Empfehlung zur Beschlussfassung

zu der Abwägung der Stellungnahmen, die im Rahmen der öffentlichen Auslegung nach § 3 Abs. 2 BauGB und der Beteiligung der Behörden und sonstigen Träger öffentlicher Belange gem. § 4 Abs. 2 BauGB zu der 52.Flächennutzungsplanänderung der Stadt Heiligenhafen eingegangenen sind:

Abbildung 2: Lage der Fläche in Bezug zum nächstgelegenen Brutplatz der Wiesenweihe

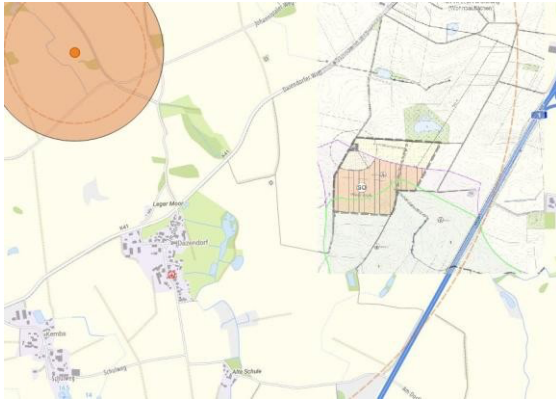
Im Umfeld der geplanten Fläche ist ein Wiesenweihenbrutplatz aus dem Jahr 2020 bekannt. Dieser befinden sich in einem Abstand von etwa 1.600 m zur geplanten Fläche. Die Fläche befindet sich somit nach § 45b Absatz 1-5 BNatSchG vollständig innerhalb des erweiterten Prüfbereichs (bis 2.500 m) der Wiesenweihe (Abbildung 2). In diesem Bereich ist die Wiesenweihe jedoch nur kollisionsgefährdet, wenn die Höhe der unteren Rotorkante weniger als 30 m beträgt (vgl. Abschnitt 1 der Anlage 1 zu § 45b Absatz 1-5 BNatSchG). Dann gilt Folgendes: Für den erweiterten Prüfbereich gilt dem Wortlaut des Gesetzes nach, dass das Tötungsrisiko nicht signifikant erhöht ist, außer die Aufenthaltswahrscheinlichkeit der Art in diesem Bereich ist deutlich erhöht und kann nicht durch anerkannte Schutzmaßnahmen ausreichend verringert werden.

Es wurde im Rahmen des Umweltberichtes (Kapitel 6 der Begründung zur 52. Flächennutzungsplanänderung der Stadt Heiligenhafen (Planungsbüro Ostholstein, 08/2025)) ein Artenschutzfachbeitrag inklusive Horsterfassung 2023 (Bioplan, 25.05.2025) erstellt und eingereicht. Die Kartierung wurde nach den aktuell gültigen Vorgaben durchgeführt. In ca. 1.170 m Entfernung südwestlich der geplanten WEA 4 wurde ein Brutplatz der Rohrweihe festgestellt. In diesem Bereich ist die Rohrweihe jedoch nur kollisionsgefährdet, wenn die Höhe der unteren Rotorkante weniger als 30 m beträgt (vgl. Abschnitt 1 der Anlage 1 zu § 45b Absatz 1-5 BNatSchG). Dann gilt Folgendes: Für den erweiterten Prüfbereich gilt dem Wortlaut des Gesetzes nach, dass das Tötungsrisiko nicht signifikant erhöht ist, außer die Aufenthaltswahrscheinlichkeit der Art in diesem Bereich ist deutlich erhöht und kann nicht durch anerkannte Schutzmaßnahmen ausreichend verringert werden. Bei Beachtung der darin genannten Maßnahmen (Bauzeitenregelung für Amphibien, Fledermäuse, Gehölzbrüter und Offenlandbrüter bzw. Vergrämungsmaßnahmen, Abschaltung der WEA zum Schutz von Fledermäusen, Gondel-Monitoring, Anlegen einer Mastfußbrache, Amphibienschutzzäune, Umweltbaubegleitung) kommt es voraussichtlich nicht zum Eintreten eines Verbotes nach § 44 Abs. 1 BNatSchG.

Die entsprechenden Schutzmaßnahmen (z.B. Bauzeitenregelungen, Abschaltungen), durch die artenschutzrechtliche Konflikte überwunden werden können, werden auf der Genehmigungsebene der einzelnen WEA festgelegt.

Die Rotorkante der geplanten Windenergieanlage befindet sich oberhalb von 30 m. Im Artenschutzfachbeitrag werden bereits auf der Ebene des Flächennutzungsplans Maßnahmen zur Vermeidung vorgeschlagen. Diese sind im Rahmen der Genehmigungsplanung zu berücksichtigen.

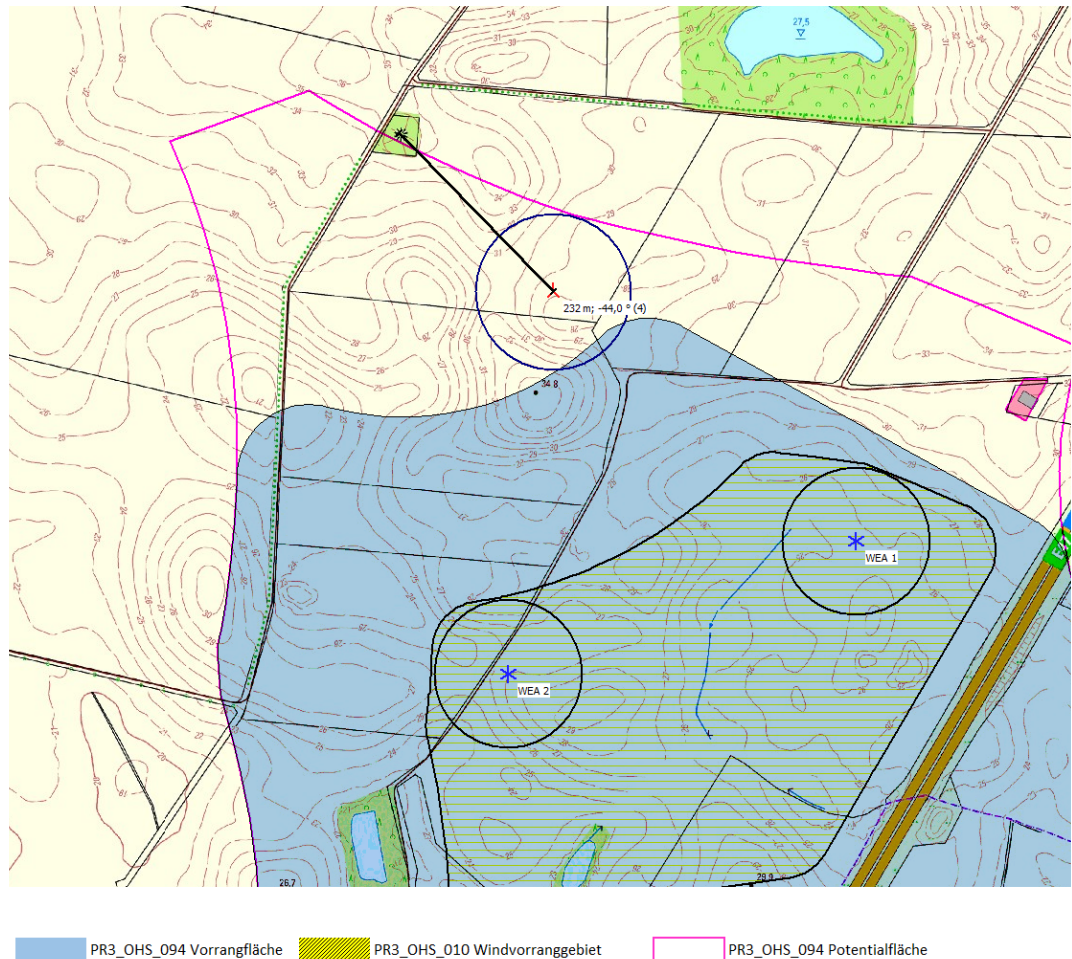
Nach erneuter, intensiver Prüfung der Planung wurde deutlich, dass das geplante Sondergebiet für Windenergie nicht näher als 200 m (entsprechend Windvorranggebiet PR3_OHS_094) an das archäologische Kulturdenkmal aKD-ALSH-2085 heranreichen darf. Dabei ist zu beachten, dass Windkraftanlagen vollständig innerhalb der ausgewiesenen Fläche liegen müssen (inkl. der Rotorflächen). Genauere Angaben dazu sind im Prüfungsbericht vom 04.11.2025 des Archäologischen Landesamtes Schleswig-Holstein (ALSH) im Anhang zu finden.

Für die Wahrung der Schutzwürdigkeit des Denkmals ergibt sich eine Schutzzone um den „Stuckberg“, die in Richtung der WEA 4 200 m beträgt (Karte 1, Abb. 7). Die Schutzzone ergibt sich dabei aus dem scharfen Sichtfeld des Menschen und ist hier in Blickrichtung auf den Grabhügel zwischen 70° und 110° aufgespannt worden. Maßgeblich für den einzuhaltenden Abstand ist hierbei nicht der Mittelpunkt der Anlage, sondern die Außenkante der Rotorblätter. Bei einem Rotordurchmesser von 180 m ist somit ein Mindestabstand von 290 m zwischen Anlagenmittelpunkt und Grabhügel einzuhalten.

Es ist festzustellen, dass weder gesetzlich noch in der Stellungnahme des ALSH eindeutig definiert ist, worauf sich der geforderte 200-m-Abstand konkret bezieht. Zwar wird verlangt, dass Windenergieanlagen vollständig innerhalb der ausgewiesenen Fläche liegen müssen; eine eindeutige Festlegung der maßgeblichen Bezugsfläche erfolgt jedoch nicht.

Die Planzeichnung stellt bereits klar, dass der Mastmittelpunkt der geplanten Windenergieanlage einen Abstand von 200 m zum Kulturdenkmal einhält. Konkretisiert wurde diese Darstellung im Anhang, wo zu erkennen ist, dass die 200 m sogar übertroffen werden. Damit wird dem denkmalrechtlichen Umgebungsschutz in angemessener Weise Rechnung getragen. Gleichzeitig wird sichergestellt, dass die Anlage (inkl. Rotorüberstreichfläche) vollständig innerhalb der landesplanerisch entwickelten Potenzialfläche verortet ist. Siehe folgende Abbildung.

Zusammenfassend ist zu sagen, dass keine wesentlichen Beeinträchtigungen des Denkmals zu erwarten sind, die ein Zurücktreten der Windenergienutzung zwingend erfordern würden. Den Belangen des Denkmalschutzes wird durch die Abstandswahrung angemessen Rechnung getragen, ohne die landes- und bundespolitisch gewollte Nutzung erneuerbarer Energien unverhältnismäßig einzuschränken. Zudem ist das öffentliche Interesse am Ausbau erneuerbarer Energien als besonders gewichtiger Belang in die Abwägung einzustellen.
